六ヶ所再処理施設における
新規制基準に対する適合性

安全審査 整理資料

固化セル圧力放出系の高性能粒子
フィルタの1段から2段への変更

第7.2-27図 高レベル廃液ガラス固化建屋換気設備系統概要図

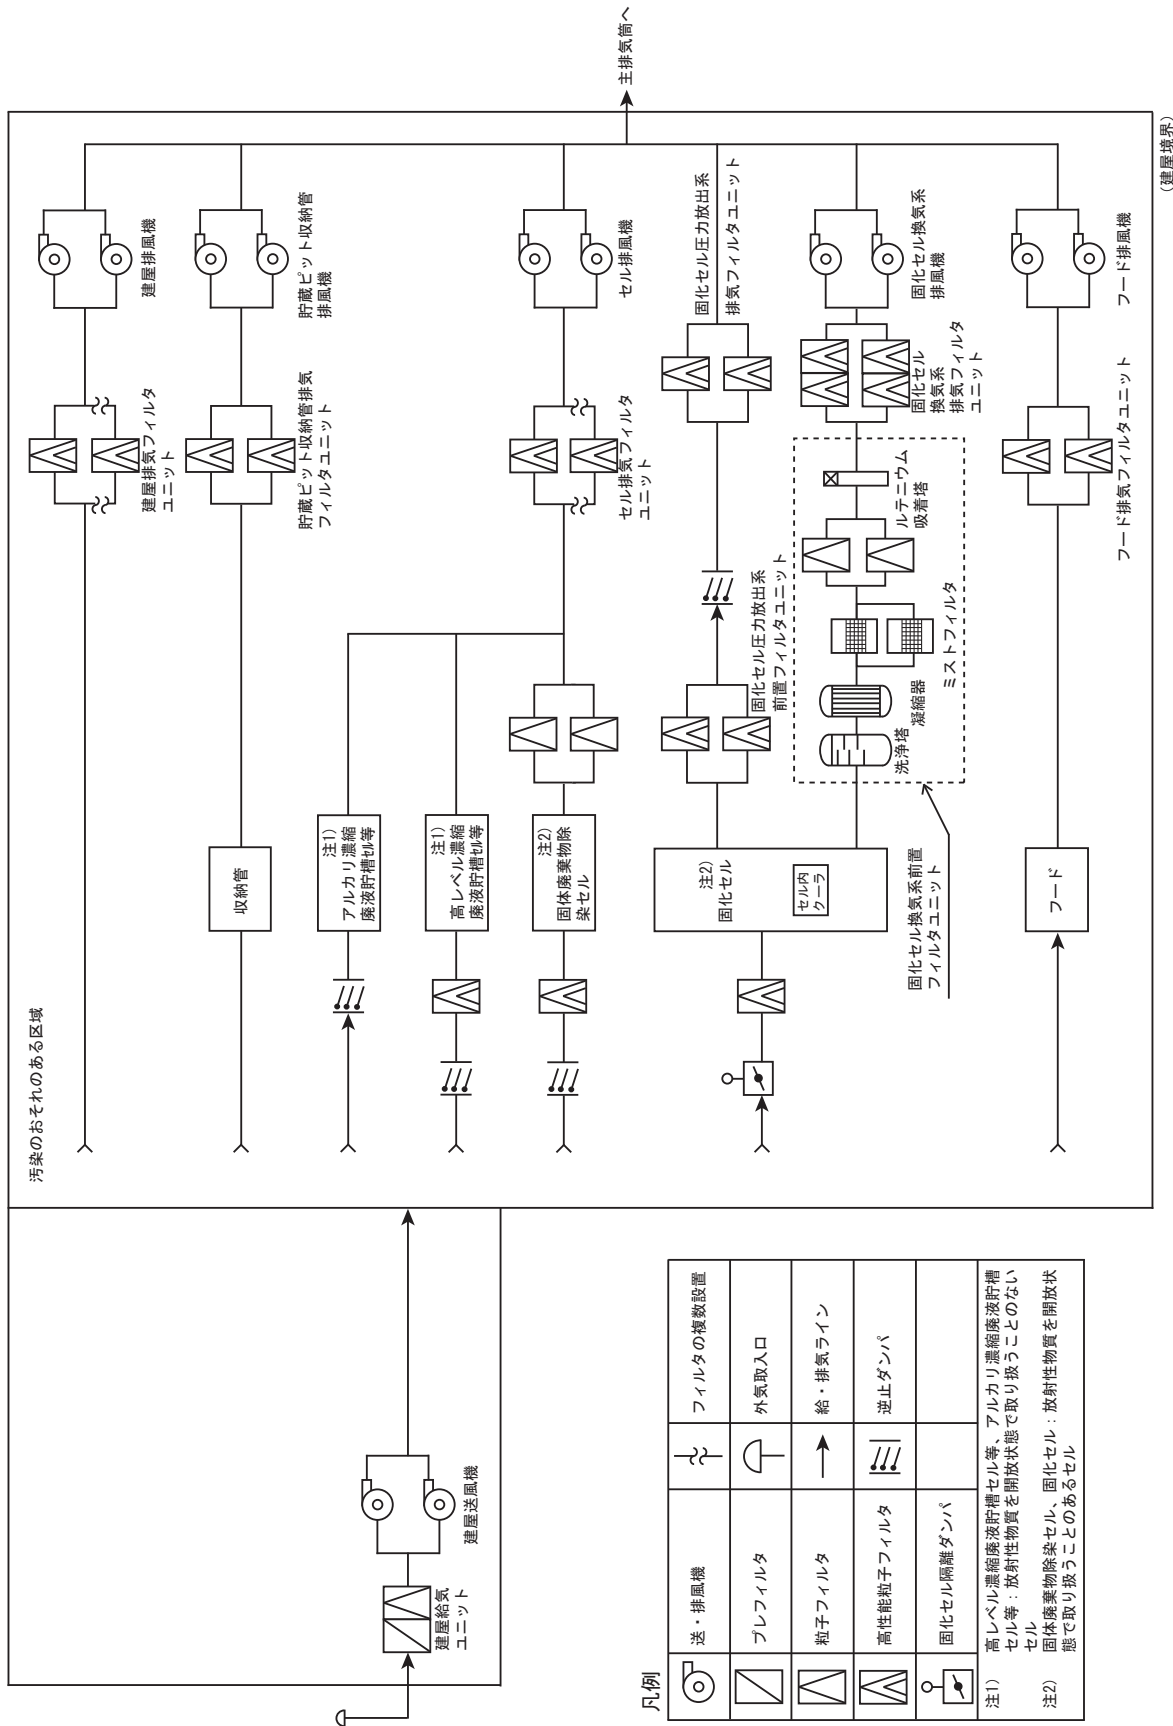
高レベル廃液ガラス固化建屋換気設備系統概要図を第7.2-27図に、高レベル廃液ガラス固化建屋換気設備の主要設備の仕様を第7.2-22表に示す。

高レベル廃液ガラス固化建屋排気系は、高レベル廃液ガラス固化建屋の汚染のおそれのある区域の負圧維持、排気の浄化及び排気の主排気筒の排気口からの排出のため、建屋排気フィルタユニット、貯蔵ピット収納管排気フィルタユニット、セル排気フィルタユニット、固化セル圧力放出系前置フィルタユニット、固化セル圧力放出系排気フィルタユニット、固化セル換気系前置フィルタユニット、固化セル換気系排気フィルタユニット、フード排気フィルタユニット、建屋排風機、貯蔵ピット収納管排風機、セル排風機、固化セル換気系排風機及びフード排風機で構成する。

第1図 高レベル廃液ガラス固化建屋換気設備系統概要図

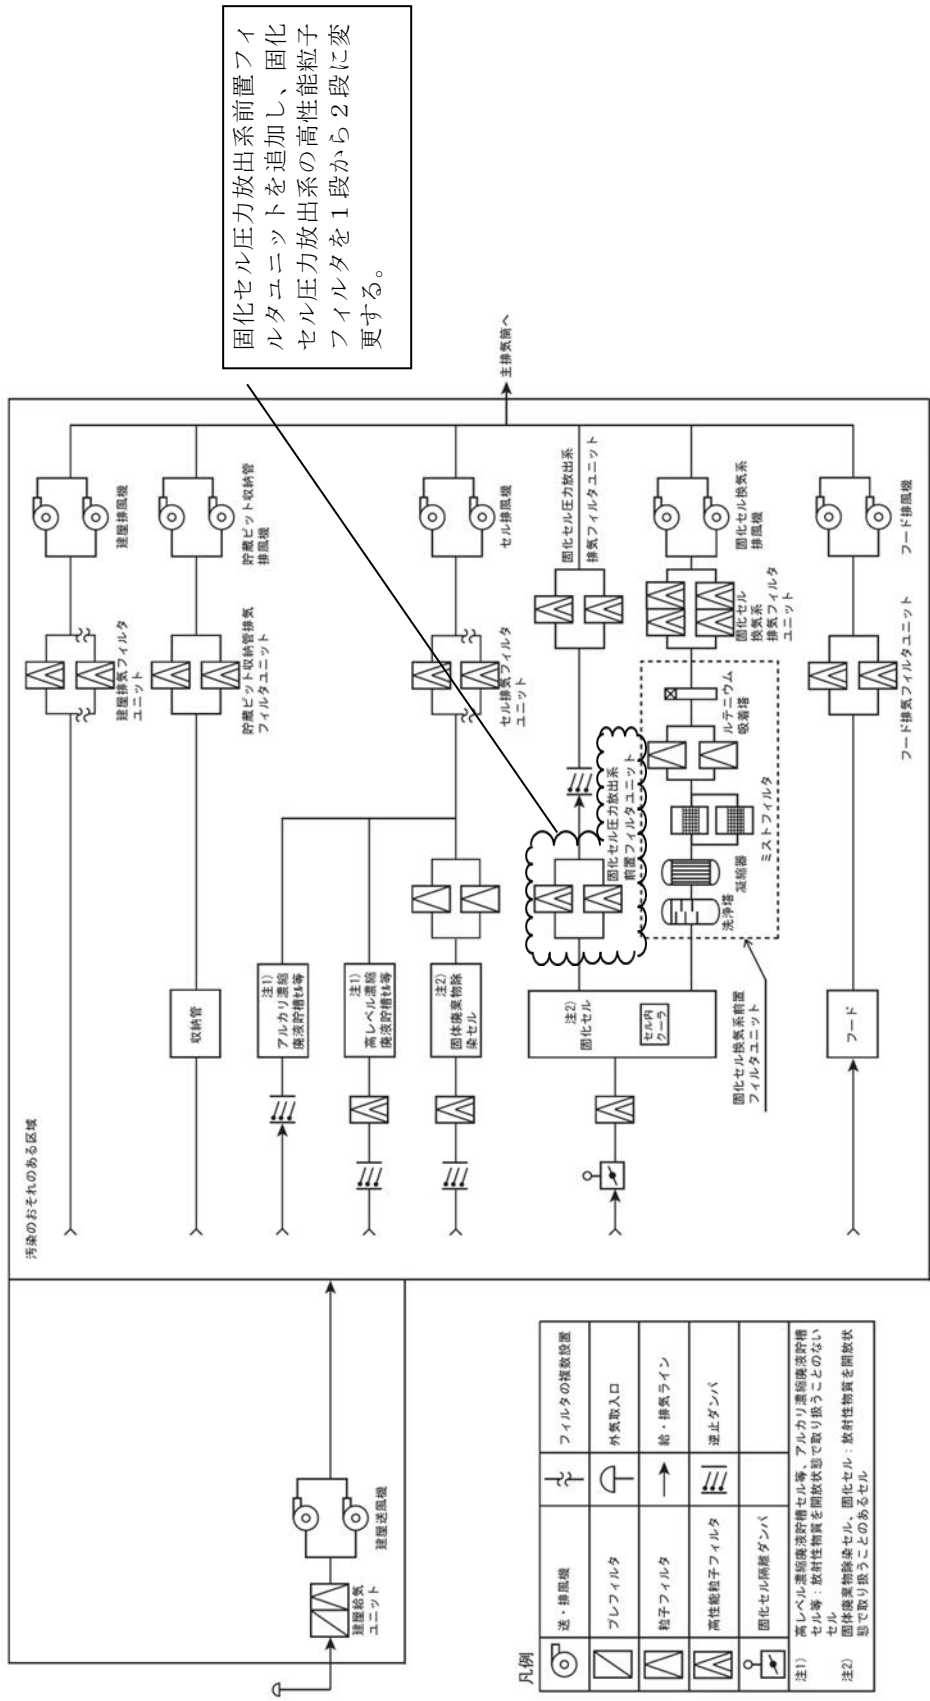
安全性の向上の観点から、設計基準事故時の公衆への線量を低減するために、固化セル圧力放出系の高性能粒子フィルタを1段から2段に変更する。このため、高レベル廃液ガラス固化建屋換気設備の主要設備に固化セル圧力放出系前置フィルタユニットを追加する。

本変更により高レベル廃液ガラス固化建屋換気設備の主要設備に追加する固化セル圧力放出系前置フィルタユニットの仕様を以下に示す。また、高レベル廃液ガラス固化建屋換気設備の系統概要図を第1図に示す。

<u>固化セル圧力放出系前置フィルタユニット</u> (高性能粒子フィルタ1段内蔵形)	<u>2基</u>
<u>粒子除去効率</u>	<u>99.9%以上 (0.3μmDOP粒子) /段</u>

第1図 短時間の全交流動力電源の喪失時の放射性物質の大気放出過程

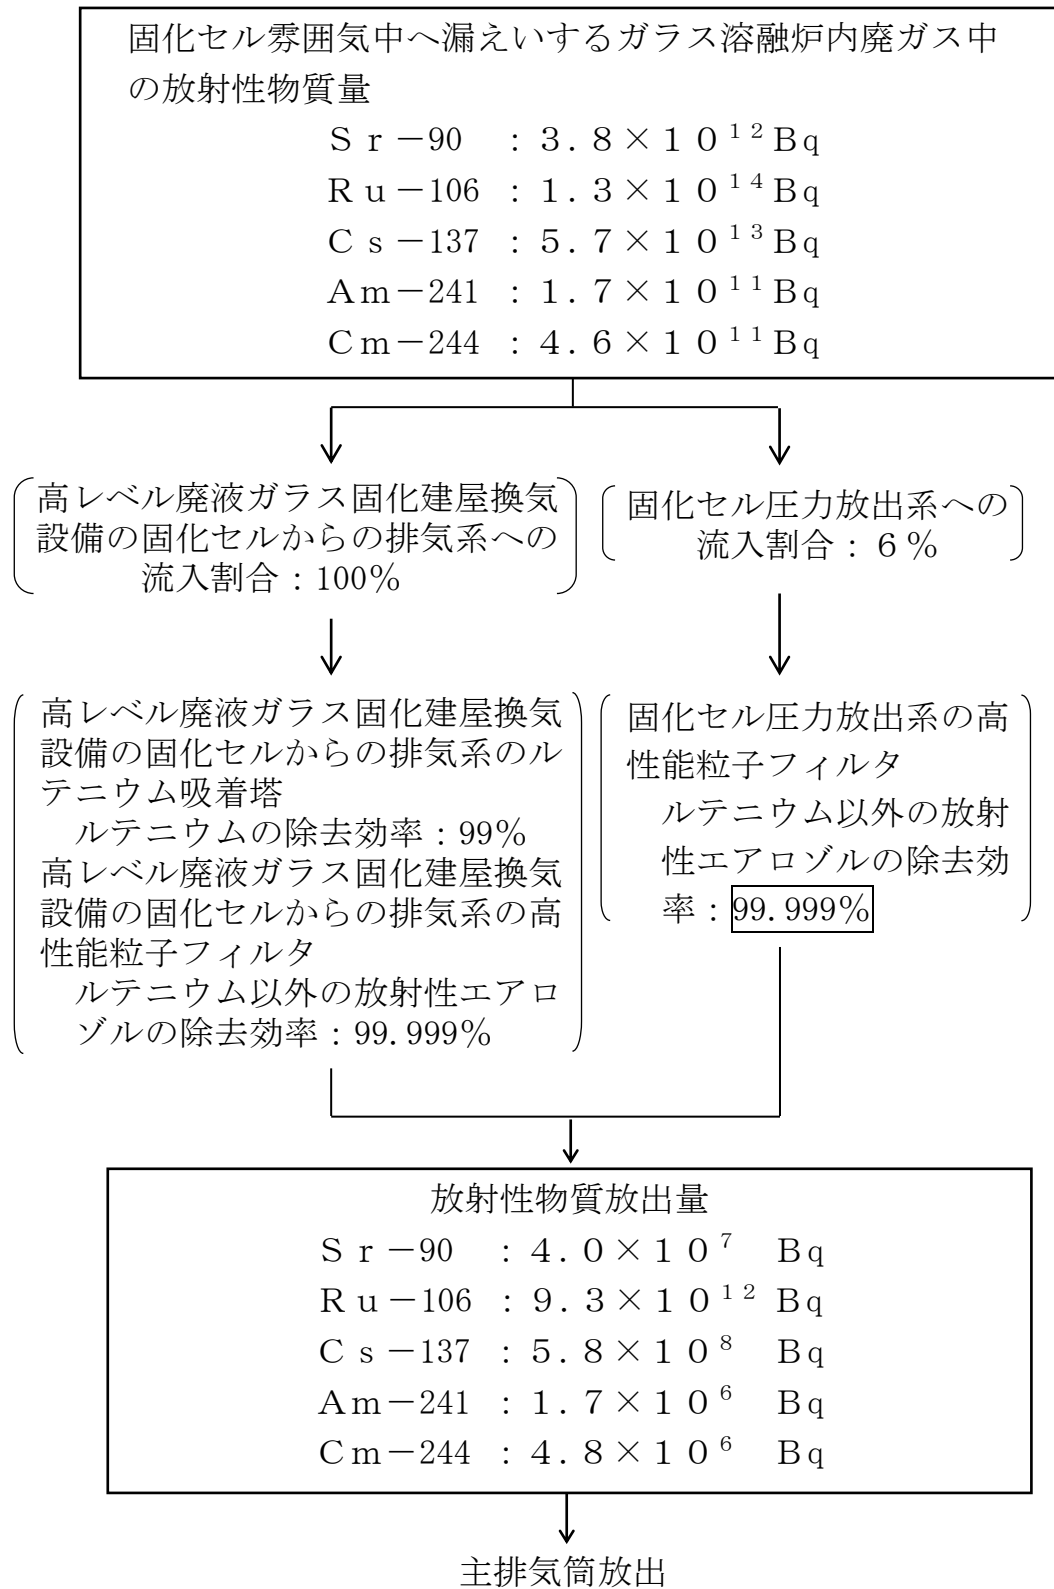
e. 固化セル圧力放出系の高性能粒子フィルタは2段であり，ルテニウム以外の放射性エアロゾルに対して，高性能粒子フィルタの除去効率は99.999%とする。

f. 高レベル廃液ガラス固化建屋換気設備の固化セルからの排気系は，放射性物質の捕集・浄化機能をもつ機器としてルテニウム吸着塔及び高性能粒子フィルタ2段があり，ルテニウムに対してはルテニウム吸着塔の除去効率として99%，ルテニウム以外の放射性エアロゾルに対しては高性能粒子フィルタ2段の除去効率として99.999%とする。

上記の解析条件に基づいて計算した公衆の線量に寄与する放射性物質が主排気筒から大気中に放出されるまでの過程を，第1図に示す。
